Dot. przetargu nieograniczonego nr ZP.271.9.2011 pn.: „Przebudowa boiska sportowego wraz z budową szatni sportowej przyboiskowej i miejsc postojowych w miejscowości Bystrzyca Górna”.

Na podstawie art. 38 ust. 2 ustawy z dnia 29.01.2004r. Prawo zamówień publicznych (Dz. U. z 2010 nr 113, poz. 759 ze zm.), Zamawiający udziela do wyjaśnień do zadanych zapytań:

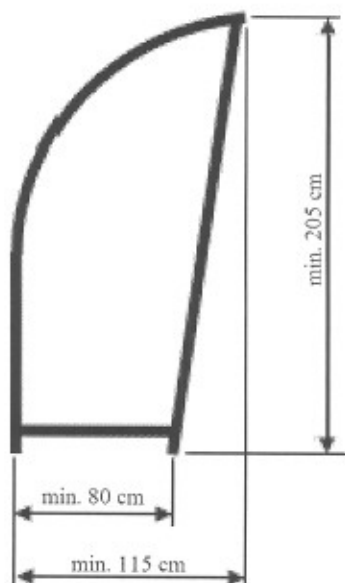
Proszę o podanie więcej informacji technicznych dotyczących krzesełek na trybuny oraz wiat dla zawodników rezerwowych.

Wiaty dla zawodników rezerwowych wykonana z profili aluminiowych, malowanych proszkowo na kolor niebieski, pokrycie z płyt z poliwęglanu komorowego bezbarwnego z wykończeniami aluminiowymi, ławka z pojedynczych siedzisk plastikowych o parametrach technicznych jak krzeselka na trybuny, wiaty kotwiczone do podłoża przy pomocy prefabrykowanych fundamentów punktowych, na jednej z wiat należy umieścić napis GOSPODARZE, na drugiej GOŚCIE, napisy o wys. 40-50 cm w kolorze zbliżonym do koloru profilu aluminiowego wiaty. Zamawiający wymaga dostarczenia wiat o kształcie i wymiarach jak na zdjęciu poniżej:
